TOP 4 Stellungnahme des Ortschaftsrates zum Teilregionalplan Energie Bericht von der Besprechung aller Ortschaftsräte am 05.02.2024
--

***Fristgerechte Stellungnahme vom Ortschaftsrat Jettkofen
im Rahmen der Öffentlichkeitsbeteiligung zur Fortschreibung des Regionalplanes
Bodensee-Oberschwaben – Gebiet der Landkreise Ravensburg, Bodensee und Sigmaringen
– Regionale Infrastruktur – Teilregionalplan Energie (Kapitel 4.2)
Stellungnahme zum Vorranggebiet WEA-437-001 Ostrach-West mit 609 ha Gesamtfläche,
welche sich ausschließlich auf der Gemarkung Ostrach befindet.***

Offizielle Stellungnahme zum Teilregionalplan Windenergie

Stellungnahme/Einspruch zu geplantem Windpark „Pfullendorfer Hölzl“ nördlich von Kalkreute und Spöck

LUBW Landesanstalt für Umwelt BW Neue Ergebnisse der Windenergiepotenzialberechnung für BW 17.10.2019

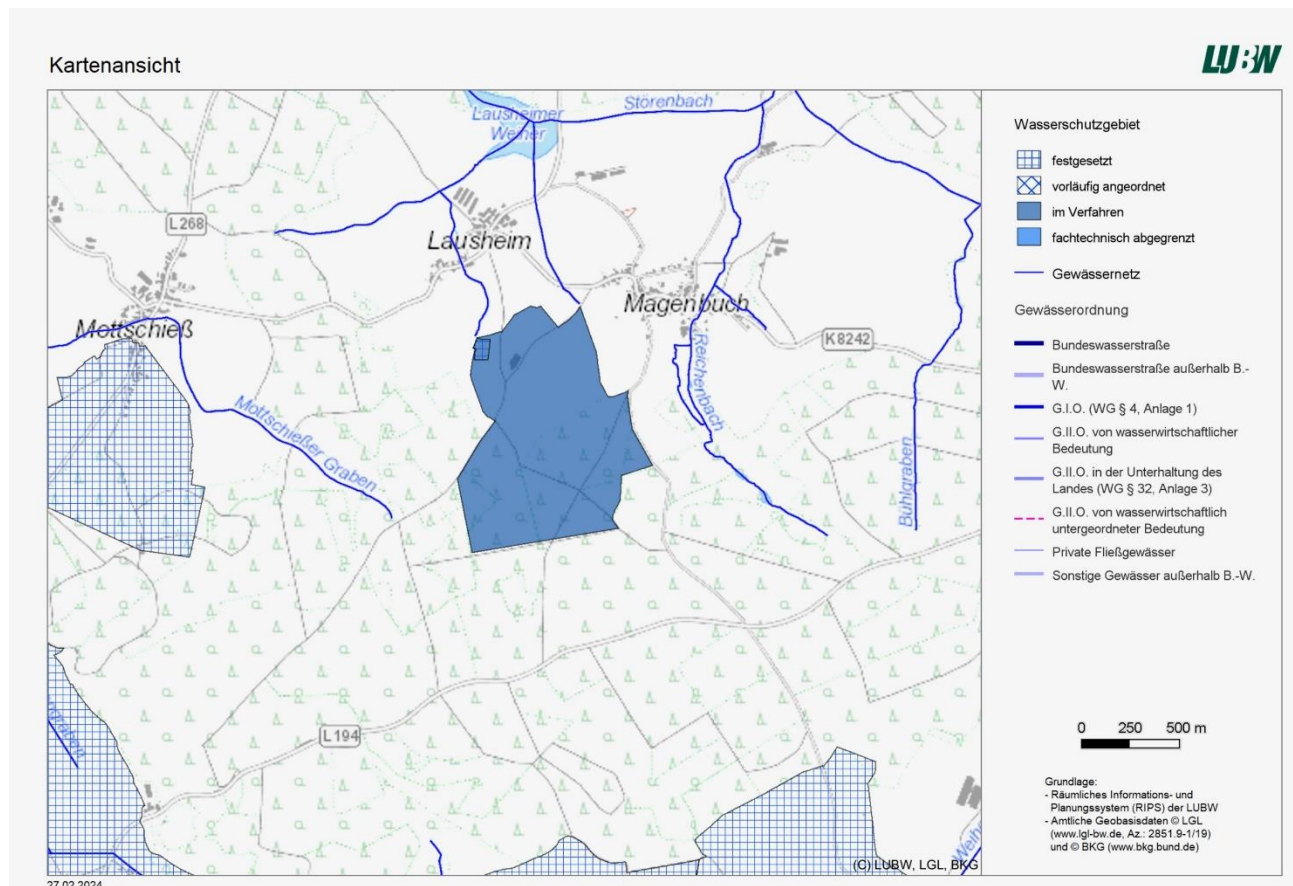
In den Windpotentialkarten, die der RVBO bislang vorlegte, und den Windpotentialkarten des Landesamtes für Umweltschutz BW vom 17.10.2019 scheinen erhebliche Abweichungen hinsichtlich der Eignung des Waldes nördlich der L194 zu bestehen.

Bitte erläutern Sie diese Abweichungen sowohl auf fachlicher Ebene wie auch im Lichte der aktuellen Gesetzgebung, Verwaltungsvorschriften und Erlasse.

Abb.1: Ein Blick auf das Luftbild verdeutlicht die u.E. unzureichende und unseren betroffenen Bürgerinnen und Bürgern in Wirnsweiler (gelber Kreis) nicht vermittelbare Umzingelungs-Situation.

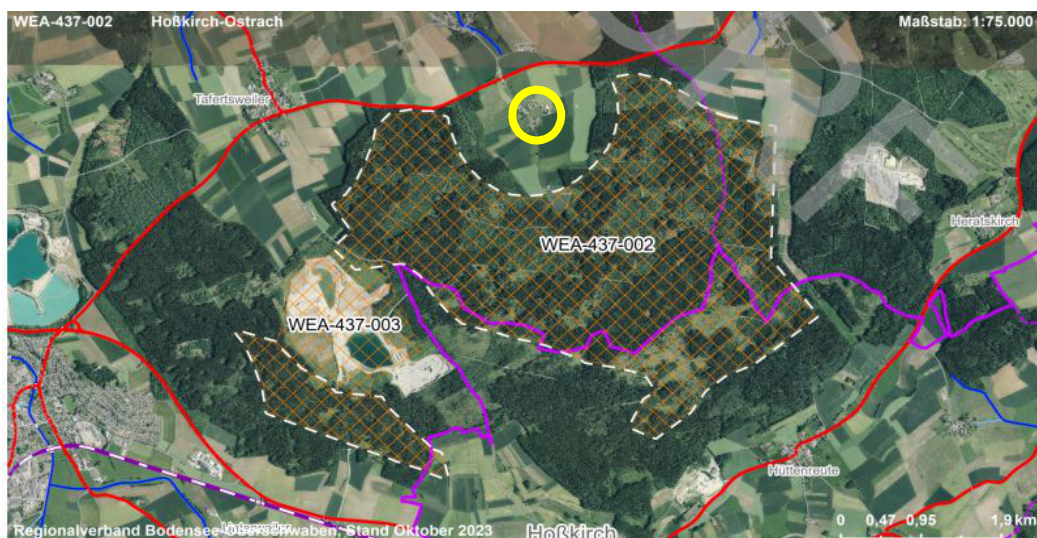
Wie wir bereits im Vorfeld bzw. bei der Vorstellung des Planentwurfs am 15.11.2023 in Ostrach angemerkt möchten wir Sie auf einen u.E. gravierenden Planungsversäumnis hinsichtlich der Beurteilung der Umfang unseres Ortsteiles **Wirnsweiler (gelber Kreis)** hinweisen.

Die Ortschaft Wirnsweiler wird laut Planentwurf bezogen auf den Siedlungsrand (letztes Wohnhaus Haus Nr. 4) zu mehr als 220° von bereits genehmigten und potenziell weiteren Windrädern umfasst. Hinzu kommt ein weiteres im Norden angrenzendes Windvorranggebiet der Gemeinde Ostrach, so dass sich eine Umfassung von 275 Grad (!) ergeben würde. Fakt ist, dass nach unserer Kenntnis keine Siedlung im gesamten Gebiet des Regionalverbandes von den Plänen so stark betroffen ist, wie unser Teilort Wirnsweiler. Hier findet u.E. definitiv eine lokale Überlastung statt, die selbst bei den stärksten Windkraftbefürwortern auf große Ablehnung stößt. Auch die rechtliche Zulässigkeit einer solchen Planung stellen wir grundsätzlich in Frage, da sie den Grundsätzen der aktuellen Rechtsprechung zur Umfassung von Ortschaften durch Windenergieanlagen u.E. völlig widerspricht (s.u.).

Abb. 2: Schema der Methodik zur Vermeidung von räumliche Überlastung- bzw. Umzingelungssituationen bei der Ausweisung von Vorranggebieten im Regionalverband Stuttgart 2024 (vgl. Umweltbericht S. 17 bis 19)

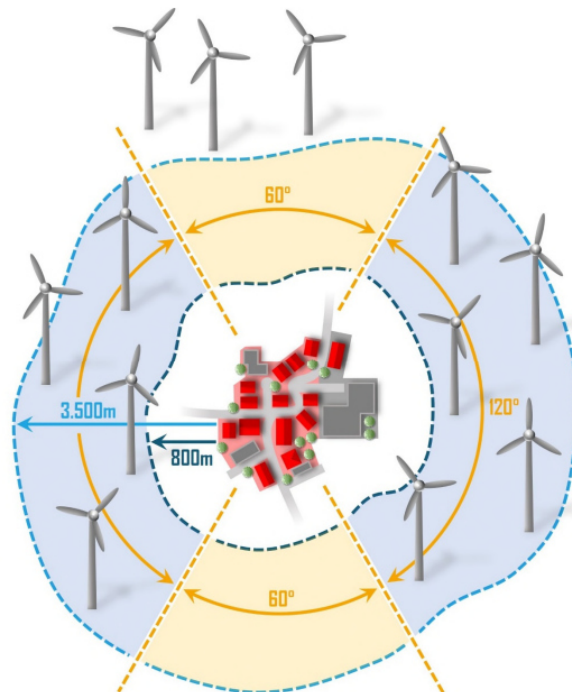
Explizit möchten wir hier auf andere Regionalplanungen auch in Baden-Württemberg hinweisen, die eine Belegung mit max. 120° von 180° mit anschließendem Freihalteraum von jeweils 60° als Kriterium heranziehen und dabei oft sogar einen **Betrachtungsradius von 3,5 km** zugrunde legen (vgl. z.B. Regionalverband Stuttgart, Abb.2).

Der Regionalverband Bodensee-Oberschwaben weicht von diesem Planungsgrundsatz, wie hier in Wirnsweiler „in Einzelfällen, z.B. bei nur einseitiger Betroffenheit“ ab (s. S. 191). Auf welcher rechtlichen Grundlage diese Ungleichbehandlung der Betroffenen geschieht wird nicht erläutert. Wir halten dies für einen abwägungsrelevantes Versäumnis und rechtlich nicht haltbar und bitten darum dringend die Rechtsprechung des OVG Magdeburg zur Umzingelungs-Problematik zu beachten.

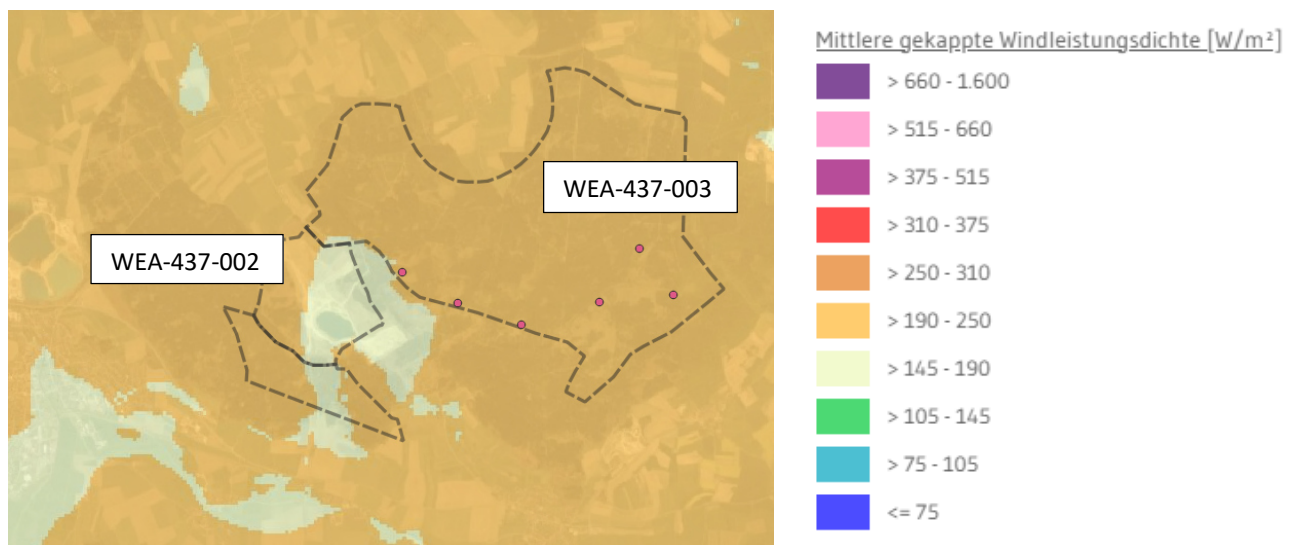
3. Winddargebot im Bereich des Kieswerkes deutlich unter 215 W/m² in 160 m über Grund; Kollision mit Rekultivierungsplanung und Naturschutz

Das vom Land Baden-Württemberg als Orientierungswert angegebene Winddargebot von 215 W/m² in 160 m über Grund (mittlere gekappte Windleistungsdichte) ist in Teilgebieten nicht gegeben. Insbesondere im Kiesabbaugebiet WEA-437-003 sowie im westlich davon gelegenen Bereich von WEA-437-002 liegt das Winddargebot in großen Bereichen sogar unter 190 W/m² (s. Abb.3).

Abb. 4: Gestaltungsvorschlag/Kompromissvorschlag für WEA-437-002 und 437-003 des Ortschaftsrates Tafertsweiler (s. auch Anlage 1)

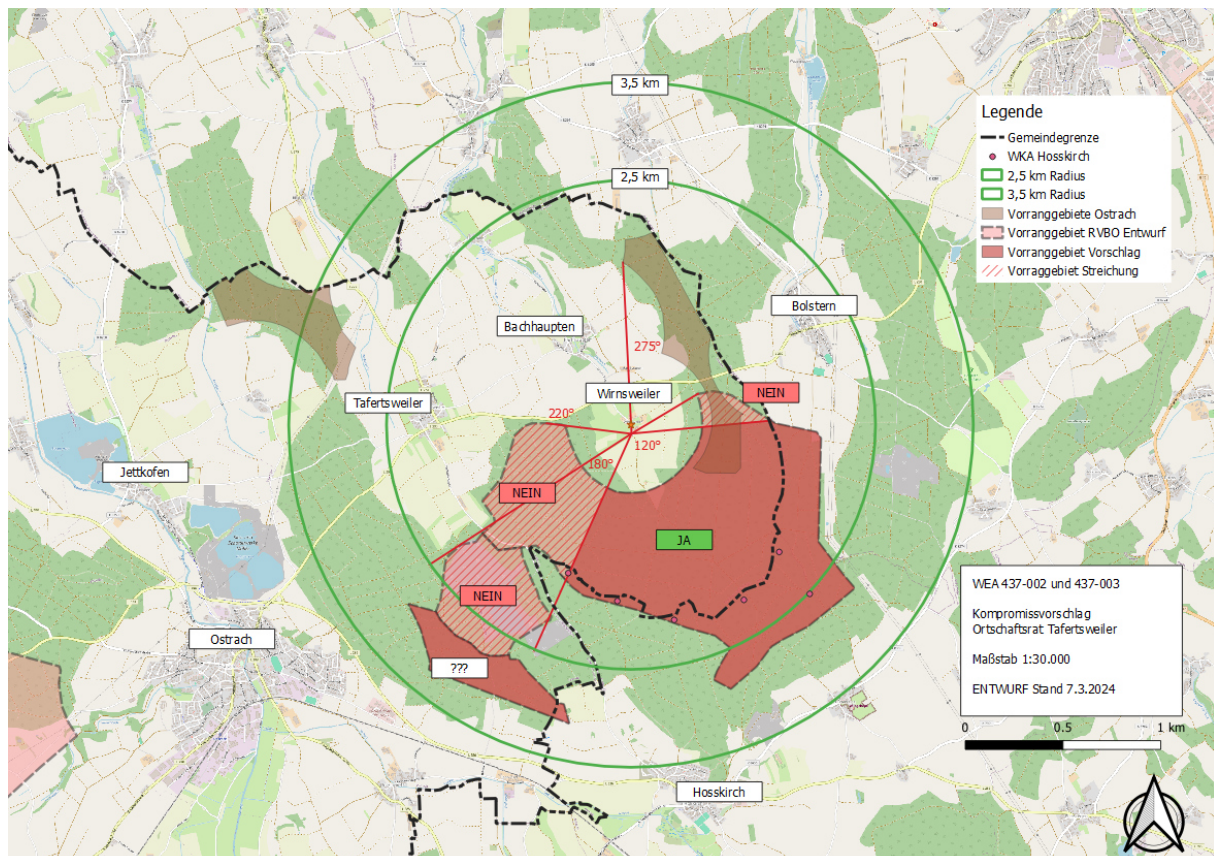
Eine Ausweisung wie im Entwurf geplant werden und können wir als Ortschaftsräte nicht akzeptieren. Wir machen daher folgenden Gestaltungsvorschlag für die Ausweisung des Vorranggebietes:

- Einhaltung einer maximalen Belegung von 120° entsprechend aktueller Rechtsprechung, ausgehend von der aktuell im Bau befindlichen Anlage WKA 1 des Windparks Hosskirch.
- Freihaltung des 60° Winkels in Richtung Westen (so dass zumindest die Abendsonne für Wirnsweiler frei von WKA bleibt) zur Vermeidung einer örtlichen Überlastung und zur Akzeptanzsteigerung.
- Streichung des Windvorranggebietes im Kieswerk.

Ein entsprechender Gestaltungsvorschlag (s. Abb. 4) ist in der Anlage beigefügt (s. Anlage 1).
